H24-B14-2 深度101.47~101.52m 薄片作製方向 (No.86-1)、模式図記載 (No.86) の修正

令和3年7月16日提出
 敦賀発電所2号炉 敷地の地形、地質・地質構造について (コメント回答)
 補足説明資料3 薄片観察結果 (その1)
 補足3-192頁

1. 変更内容、理由及び断層連続性評価への影響

第7.4.4.307図 (3) 破砕部性状 H24-B14-2 深度101.47~101.52m (変位センス, 薄片観察による断層岩区分(1/2))

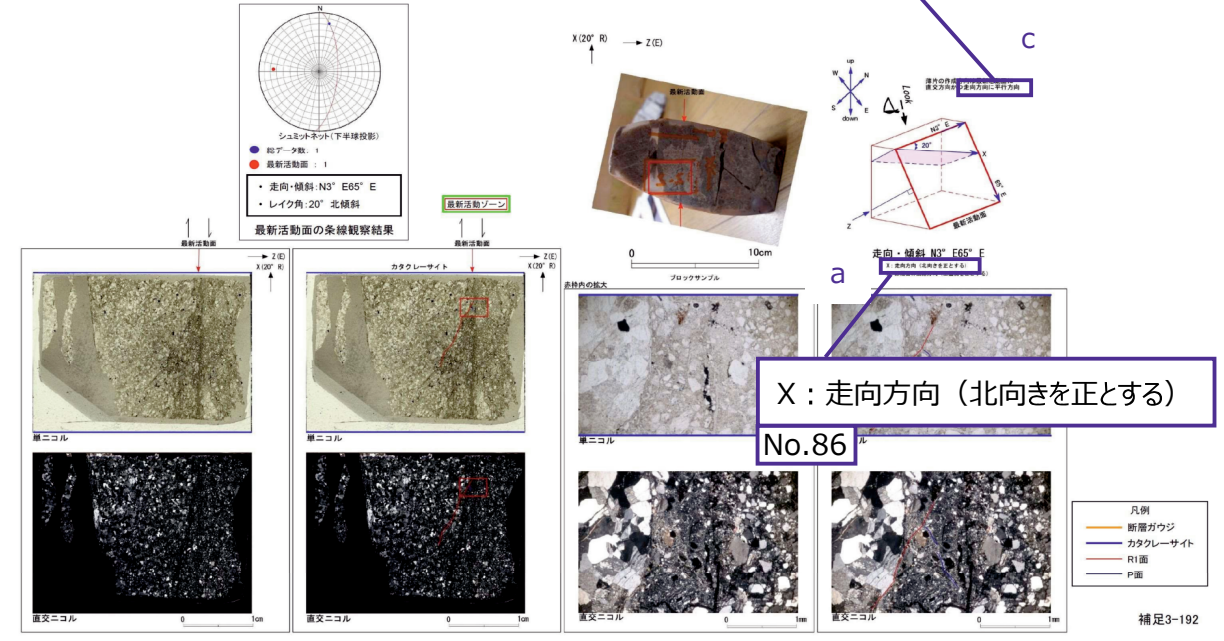
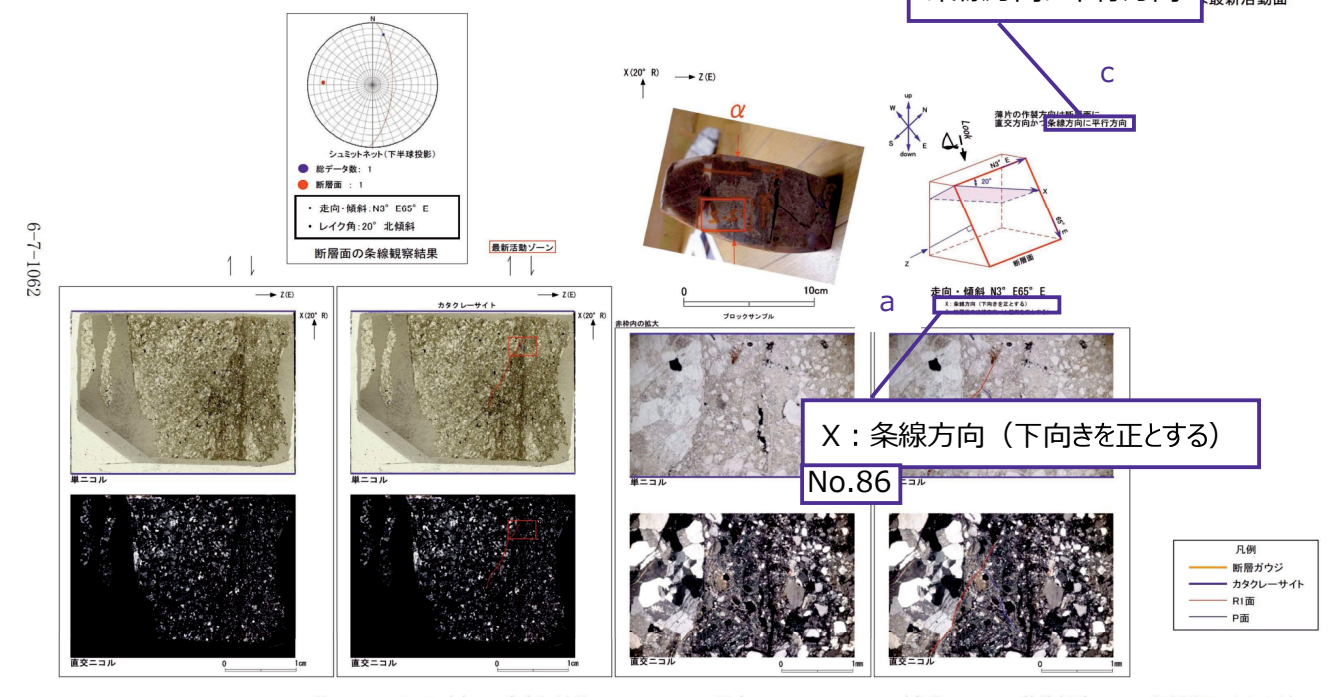
・H24-B14-2のボーリングコアから採取した薄片試料の観察結果によれば最新活動面(深度101.50m)の変位センスは、右ずれ成分が卓越する。
 ・追加した文献も踏まえて薄片観察を実施し、最新活動ゾーンに認められる以下の特徴を薄片観察における断層岩区分の考え方に照らして、カタクレーサイトのみからなる破砕部であると判断した。

- 基質を構成する粘土鉱物は少ない
- 最新活動面に沿った粘土状部の分布は局所的である
- 角ばった岩片が多い
- 岩片の粒界を横断する破断面が認められる
- ジグソー状の角礫群が認められる

・H24-B14-2のボーリングコアから採取した薄片試料の観察結果によれば最新活動ゾーンの変位センスは、右ずれ成分が卓越する。
 ・最新活動ゾーンに以下の特徴が認められることから、カタクレーサイトのみからなる破砕部であると判断した。

- (カタクレーサイト) 基質を構成する粘土鉱物は少ない
- (カタクレーサイト) 断層面に沿った粘土状部の分布は局所的である
- (カタクレーサイト) 角ばった岩片が多い
- (カタクレーサイト) 岩片の粒界を横断する破断面が認められる
- (カタクレーサイト) ジグソー状の角礫群が認められる

No.86-1
 条線方向に平行方向

X: 条線方向 (下向きを正とする)

断層ガウジ・断層角礫の幅算出資料(H24-B14-2 深度109.16~109.46m)

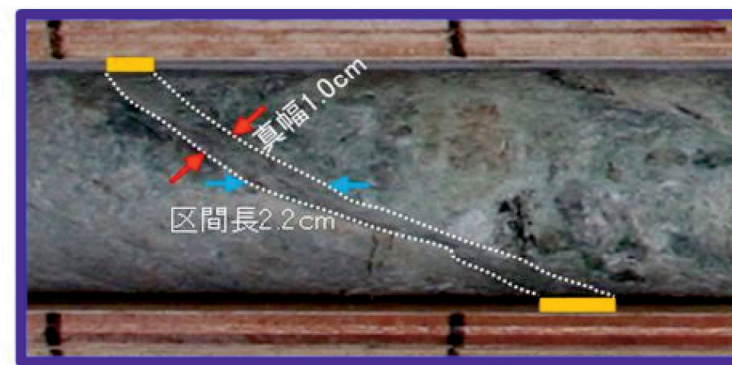
H24-B14-2 深度109.16~109.46m 断層ガウジの幅 (No.88) を変更

- 従前提示していたデータでは、性状一覧表に断層ガウジの幅を2.2cmと記載していたが、以下のことから、1.0cmが正しい値であるため、2.2cmから1.0cmに変更した。
- コアの再観察の結果、深度109.16~109.18mに分布する断層ガウジの幅は1.0cmであった。
- 従前提示していたデータでは、断層ガウジの幅を「2.2cm」としていたが、従前の作業プロセスでは今回の元となるデータに相当する記録を作成していなかったため、根拠がトレースできなかった。
- コア観察カードには粘土の幅2~10mmの記載があり、従前提示していたデータである2.2cmは断層ガウジの区間長を真幅と誤って記載していたと推定される。

・実測した断層ガウジの幅は1.0cmである。

第7.4.4.309図 (3) 破碎部性状 H24-B14-2 深度109.16~109.46m (変位センス, 薄片観察による断層区分(1/2))

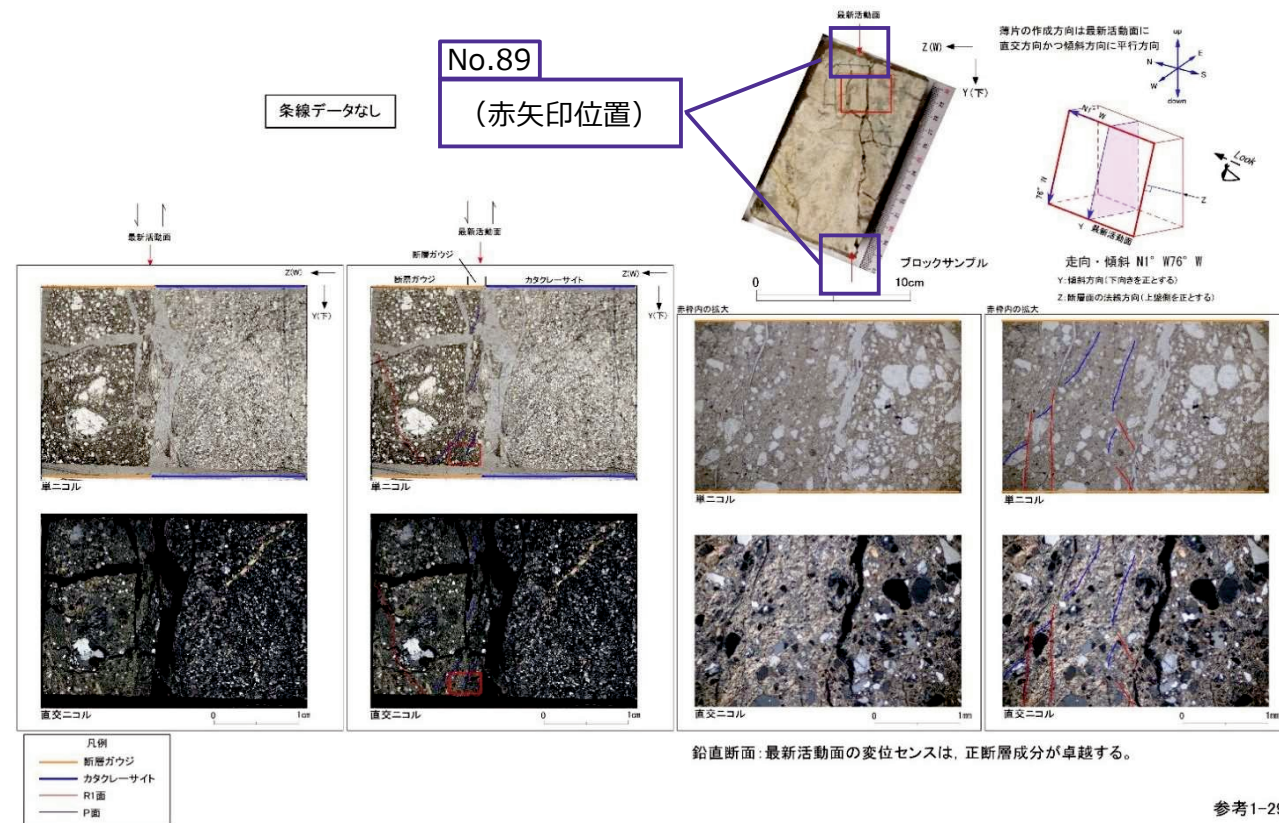
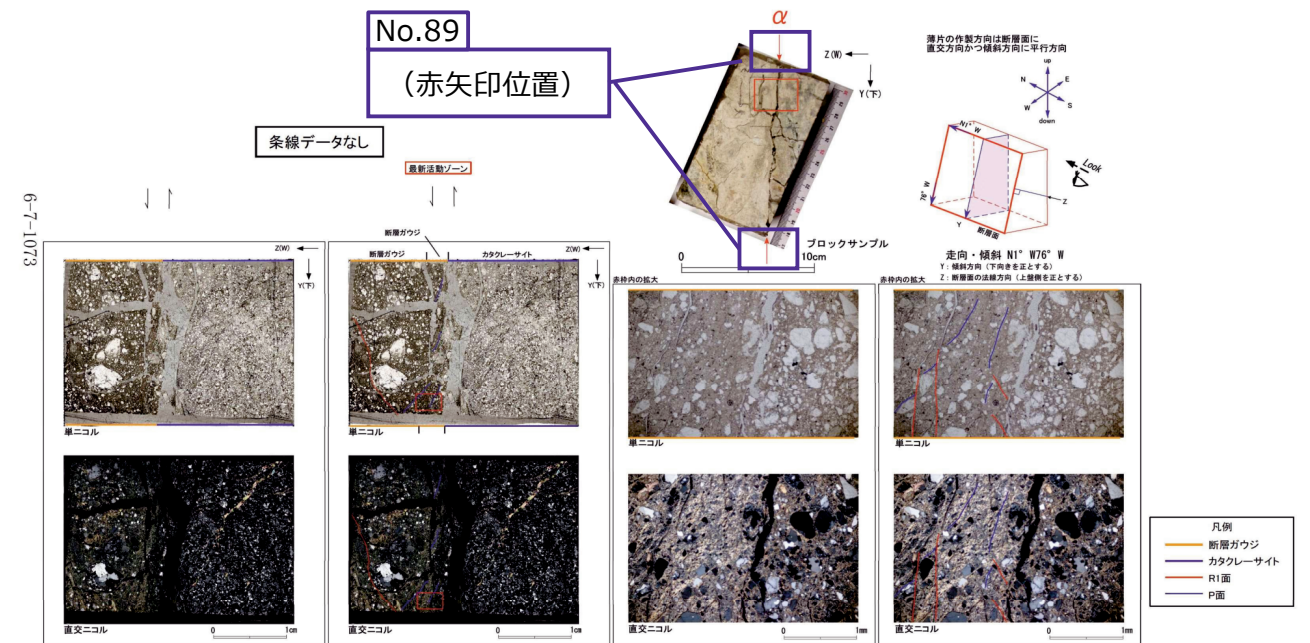
H24-B14-2 深度109.16~109.46m 最新活動面の矢印の位置 (No.89) を修正

H24-B14-2のボーリングコア(深度109.16m)から採取した薄片試料の観察結果によれば最新活動面の変位センスは、右ずれを伴う正断層である。

・H24-B14-2のボーリングコアから採取した薄片試料の観察結果によれば、最新活動ゾーンの変位センスは正断層である。後述する水平断面によれば右ずれを伴う。
 ・最新活動ゾーンに以下の特徴が認められることから、断層ガウジと判断した。
 > (断層ガウジ) 基質は粘土鉱物を主体とする。
 > (断層ガウジ) 粘土状部の分布は帯状で直線的である。
 > 岩片は少ない。
 > (断層ガウジ) 丸みを帯びている岩片が多い。

鉛直断面: 断層面の変位センスは、正断層成分が卓越する
 ※断層面 α は最新活動面
